OGGETTO : (ID_VIP: 9335) - Istanza per il rilascio del provvedimento di VIA PNIEC-PNRR nell'ambito del provvedimento unico in materia ambientale ai sensi dell'art. 27 del D.Lgs. 152/2006 e ss.mm.ii., relativa al progetto di un impianto per la produzione di energia elettrica da fonte eolica, denominato "CE Nardò", costituito da 5 aerogeneratori di potenza unitaria pari 6,6 MW, per una potenza complessiva d'impianto pari a 33 MW, incluse le opere di connesse alla RNT, da realizzarsi nei comuni di Nardò (LE), Salice Salentino (LE), Veglie (LE), Leverano (LE) e Copertino (LE).

Proponente : AEI WIND PROJECT III S.r.l.

- Ritrasmissione parere della Commissione Locale del Paesaggio con l'esperto Vas -

Verbale n°23.1

Stralcio elaborato AM00 – Tav.4.1

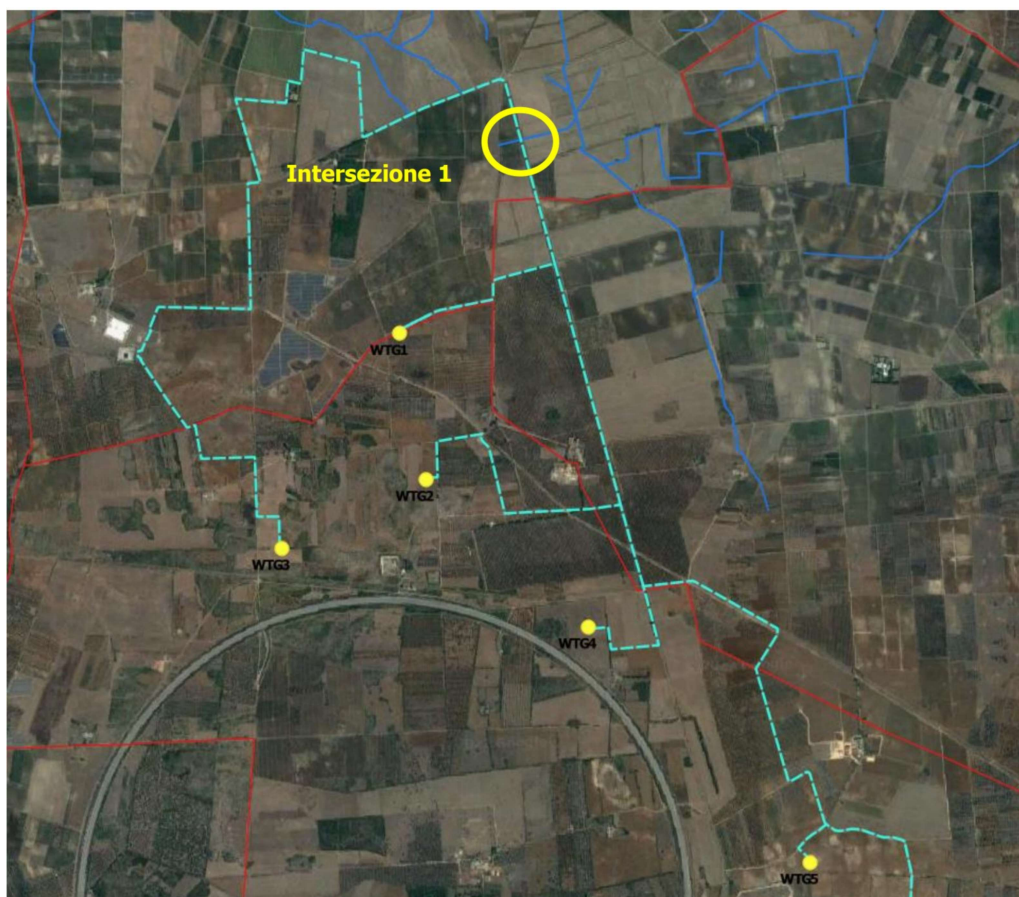
RILEVATO che gli aerogeneratori WTG02- WTG03, WTG04 pur non interferendo direttamente con gli UCP "Area di rispetto dei Boschi" sono posti a poche decine di metri dalla loro perimetrazione.

VALUTATO che non risulta sufficientemente relazionato in merito agli impatti ambientali sulle componenti suolo e ambiente idrico delle aree logistiche temporanee e in particolare non risultano specificate:

Gestione delle acque meteoriche

Gestione dei carburanti e lubrificanti da utilizzarsi per i mezzi di cantiere. Si osserva che il rifornimento di carburanti e lubrificanti nella fase di cantiere deve avvenire su un'area attrezzata e impermeabilizzata al fine di evitare possibili contaminazioni accidentali di suolo e sottosuolo. Le eventuali cisterne per lo stoccaggio dei idrocarburi devono essere esterne e provviste di bacini di contenimento, opportunamente dimensionati in funzione della capacità delle cisterne medesime;

Stralcio elaborato AM00 – Tav.4.1

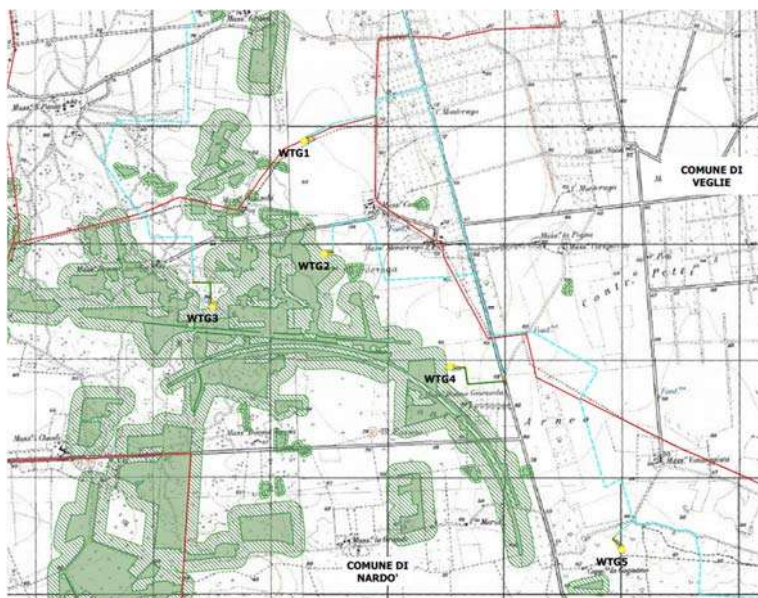
VALUTATO che non risulta sufficientemente relazionato in merito agli impatti ambientali sulle componenti suolo e ambiente idrico delle aree logistiche temporanee e in particolare non risultano specificate:

Gestione delle acque meteoriche

Gestione dei carburanti e lubrificanti da utilizzarsi per i mezzi di cantiere. Si osserva che il rifornimento di carburanti e lubrificanti nella fase di cantiere deve avvenire su un area attrezzata e impermeabilizzata al fine di evitare possibili contaminazioni accidentali di suolo e sottosuolo. Le eventuali cisterne per lo stoccaggio dei idrocarburi devono essere esterne e provviste di bacini di contenimento, opportunamente dimensionati in funzione della capacità delle cisterne medesime;

Stralcio elaborato AM01_AMB

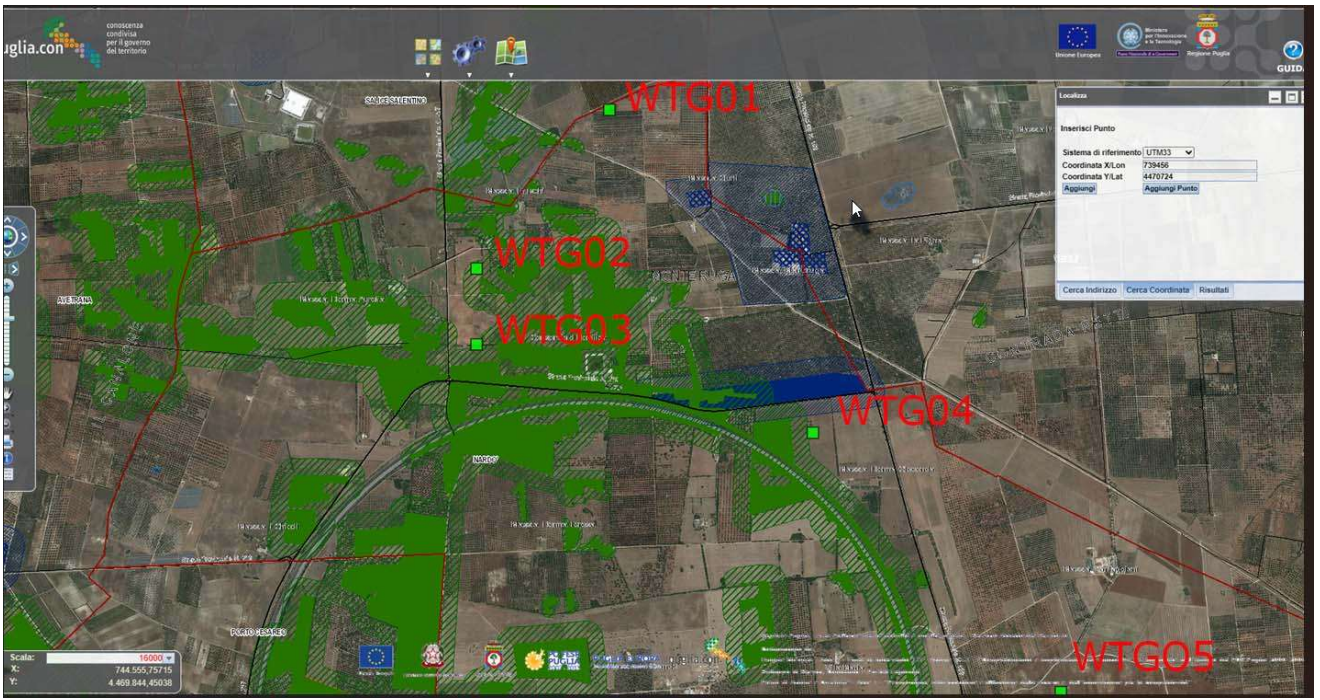
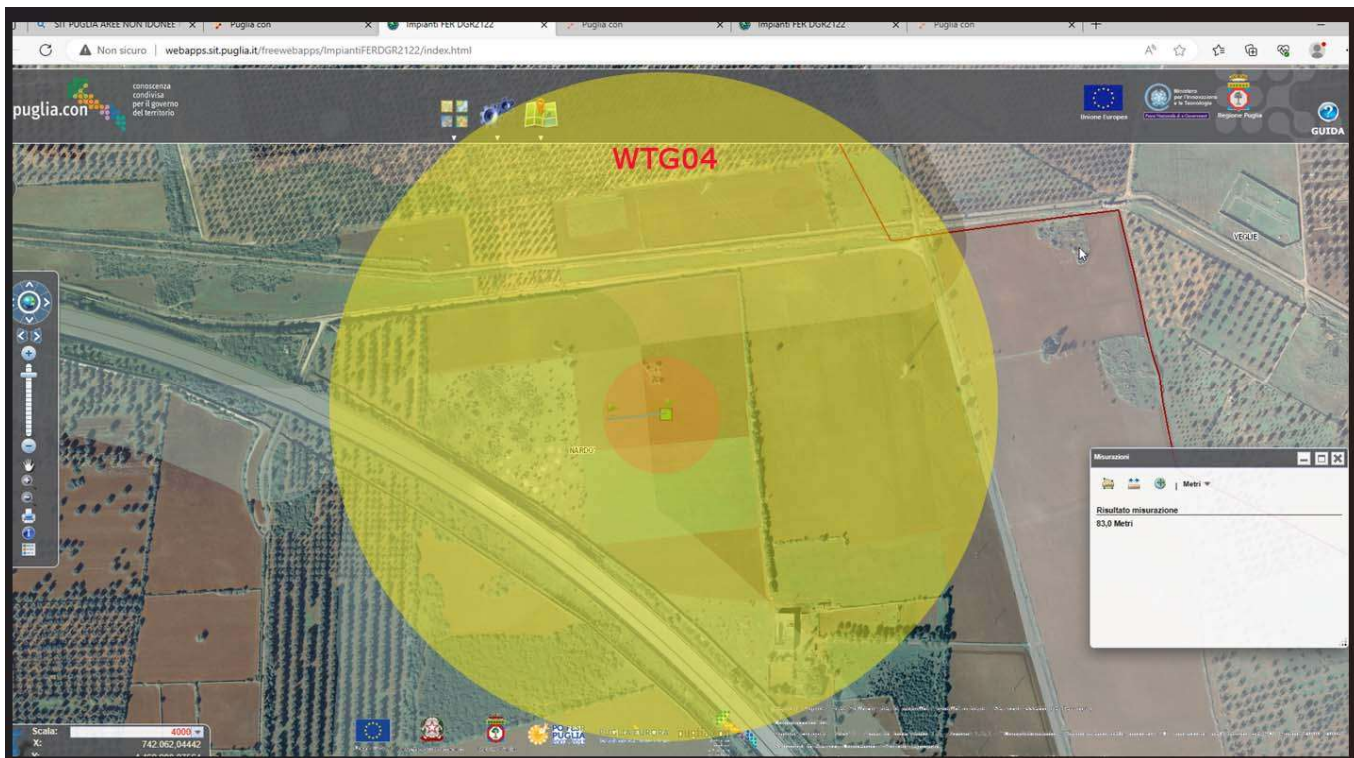
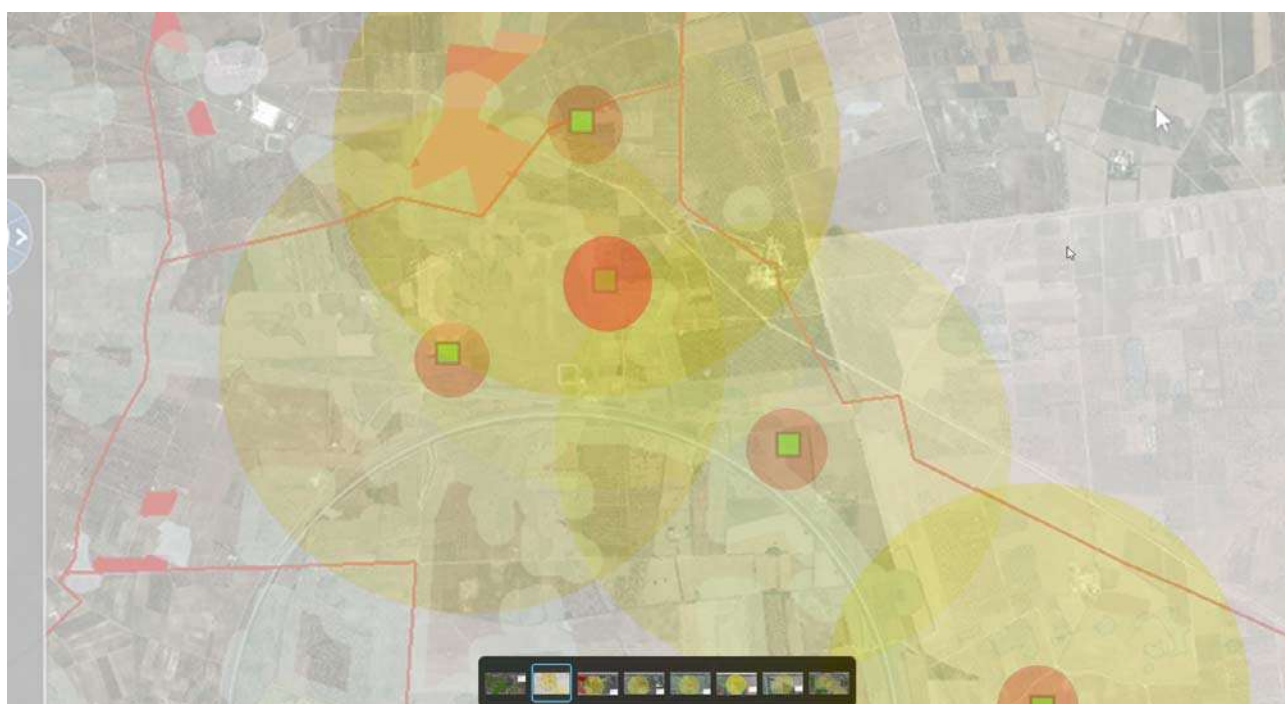
1. che il cavidotto **interferisce con il reticolo idrografico** esistente, oltre nel punto indicato dai progettisti come "intersezione 1", nel tratto della S.P. 107.

2. Le torri degli aerogeneratori, anche se collocati al limite della aree non idonee, le stesse pale , ricadono nelle predette aree;
3. Le aree di sicurezza interessano ampi territori a forte vocazione agricola, unitamente ai fabbricati sparsi esistenti, infrastrutture, viabilità provinciale e comunale nonche' lo stesso **Nardò Technical Center Porsche Engineering**

Figura 7-9: Punto di vista 04 fotoinserimenti ante e post operam

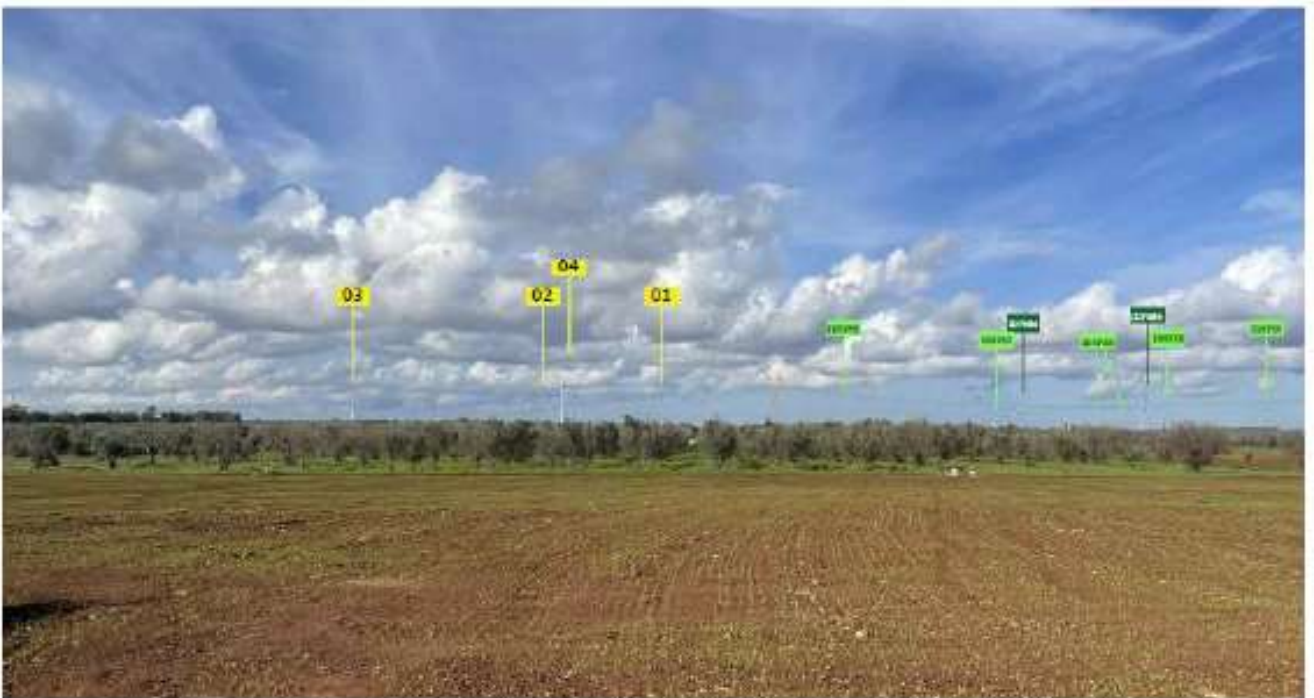
PUNTI DI VISTA n.4 - Viabilità Vicinale di accesso all'area WTG5, Nardò - ante operam

PUNTI DI VISTA n.4 - Viabilità Vicinale di accesso all'area WTG5, Nardò - post operam

Figura 7-14: Punto di vista 09 fotoinserti ante e post operam

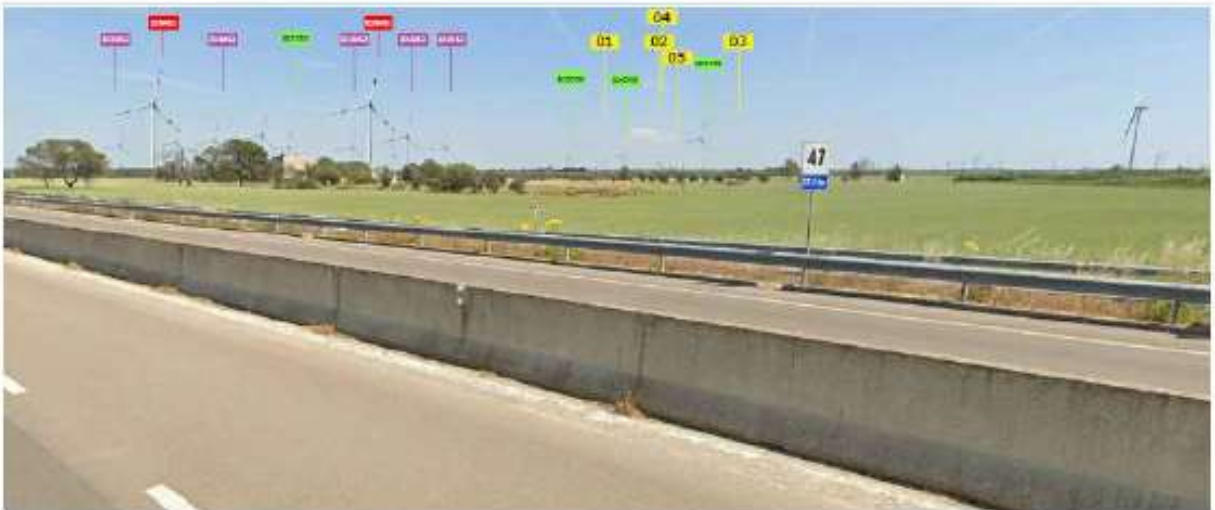
**PUNTI DI VISTA n.9 - SS7ter Strada a valenza Paesaggistica nei pressi della Masseria L'Argentone
(Sant'Angelo) (MSD42201), Erchie - ante operam**

**PUNTI DI VISTA n.9 - SS7ter Strada a valenza Paesaggistica nei pressi della Masseria L'Argentone
(Sant'Angelo) (MSD42201), Erchie - post operam**

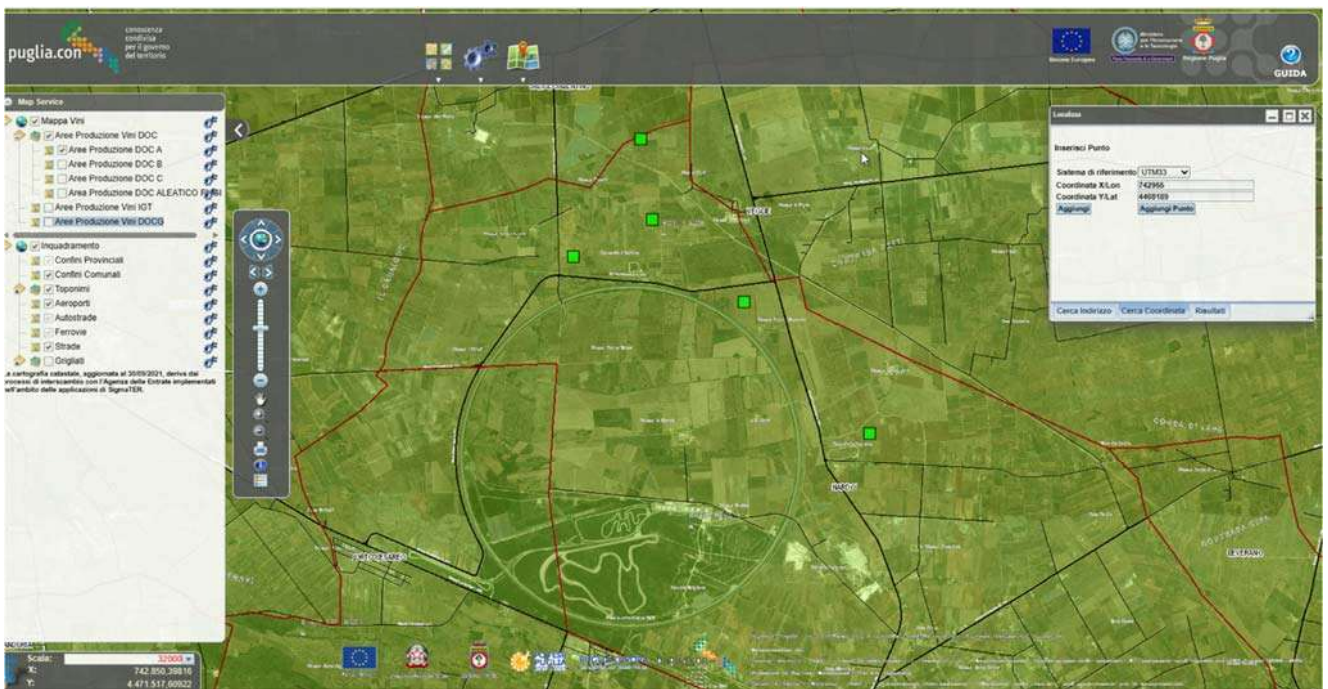
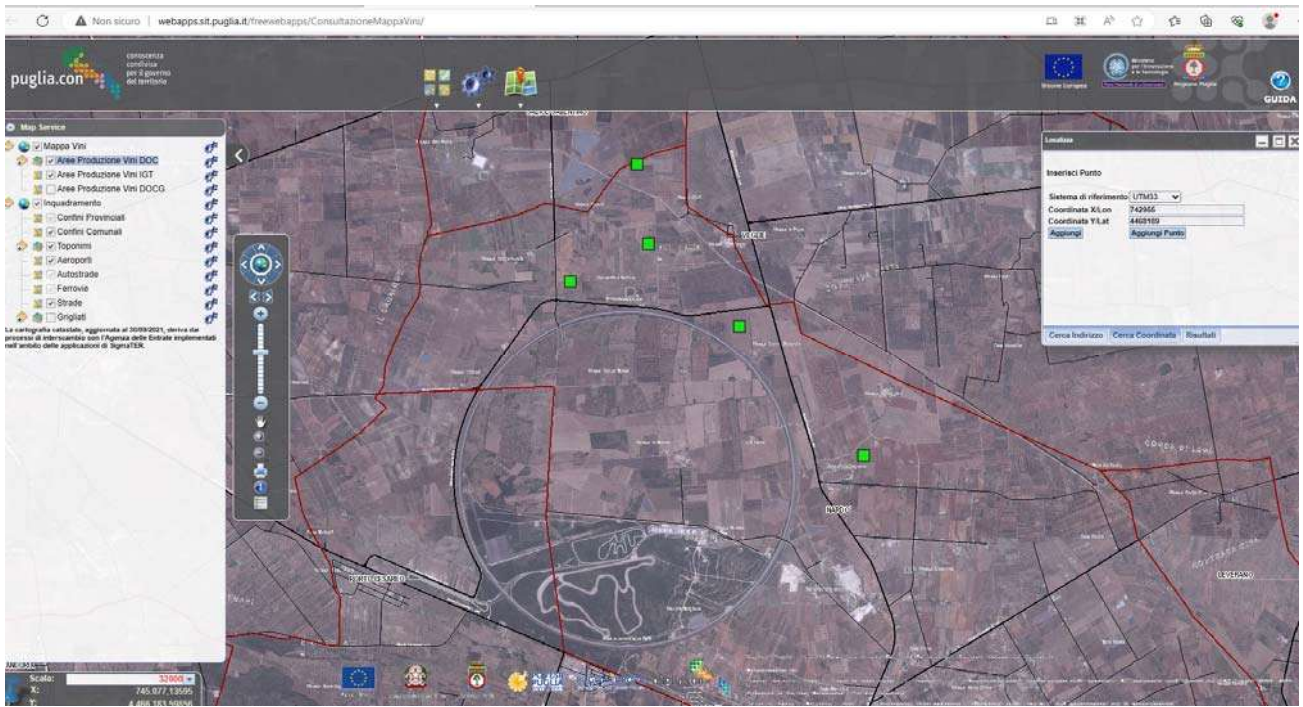
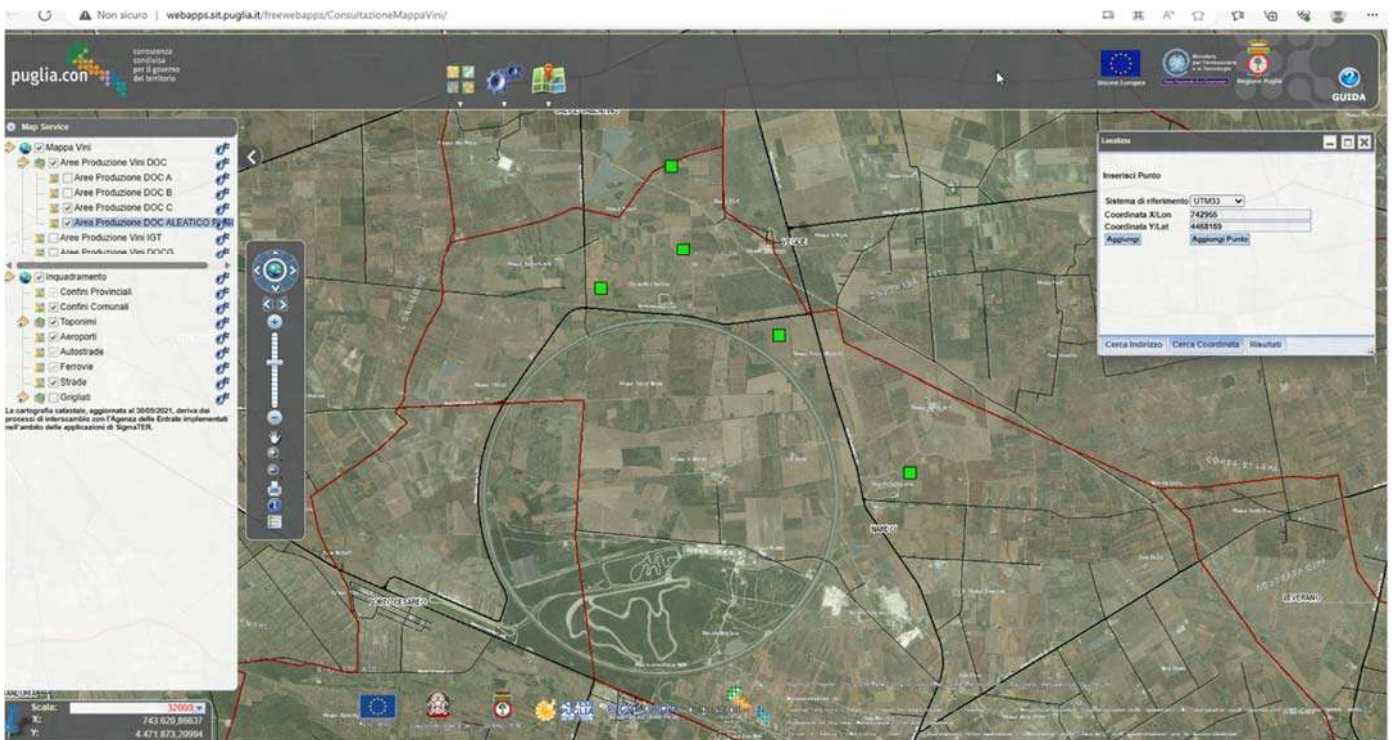
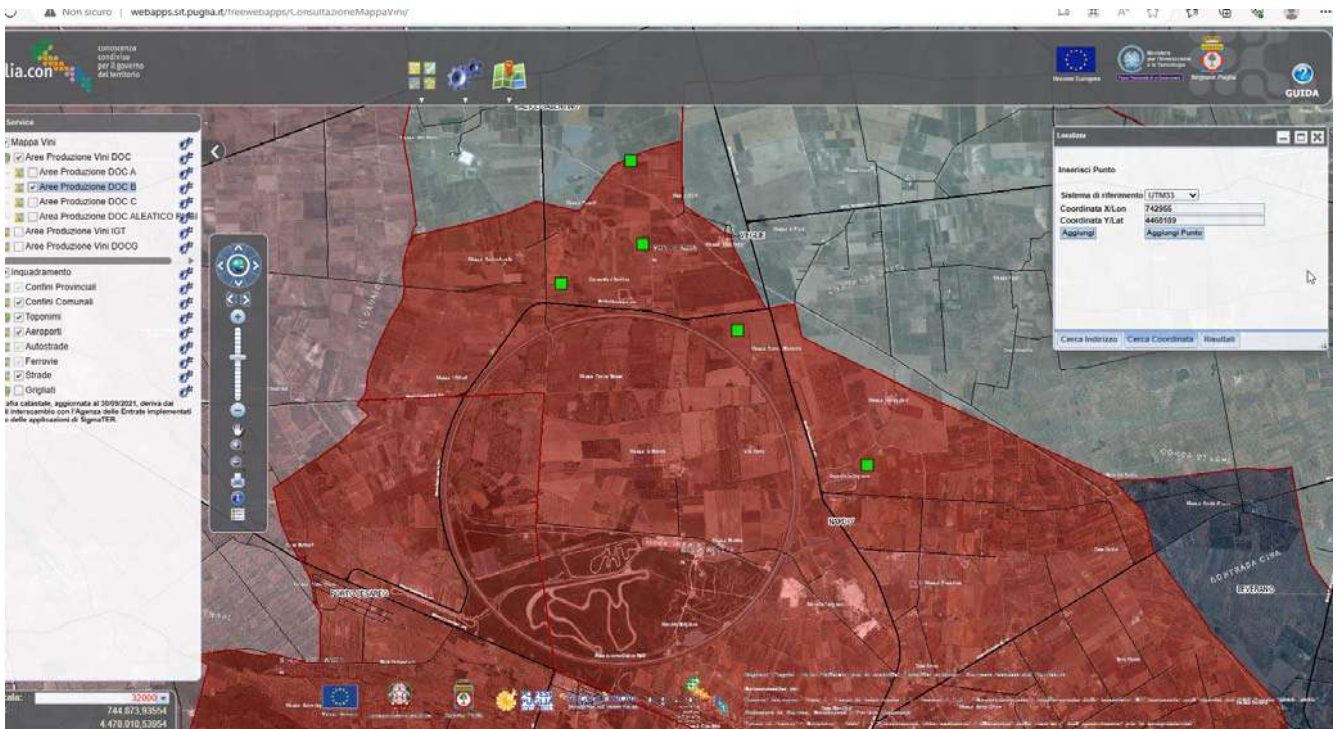
Il progetto si pone in contrasto con le tutele degli ambiti tutelati ai quali si aggiungono anche quelli di aree che nonostante non rientrino nei siti di Rete Natura 2000, sono di riconosciuto valore paesaggistico, in quanto interventi, seppur ricadenti in aree a limite di aree non idonee,

alterano la percezione visiva del paesaggio naturale, introducendo forti elementi di disturbo anche in considerazione della notevole intensità di tali elementi dalle lunghe distanze.

Il parco eolico ricade in aree agricole classificate vietate dalla consultazione del portale SIT Puglia in quanto pregiate perché classificate agricole di colture e produzioni agronomiche di qualità, denominate D.O.C. /D.P.P. con richiamo al R.R. n. 24 del 10 settembre 2010, distinte per le produzioni agro-alimentari di qualità da preservare all'interno delle quali è esclusa la realizzazione di impianti per energie rinnovabili, come già ha avuto modo di esprimersi per altre circostanze, il Settore Agricoltura della Regione Puglia e che, senza dubbio, sono da escludere per localizzare il parco eolico in progetto.
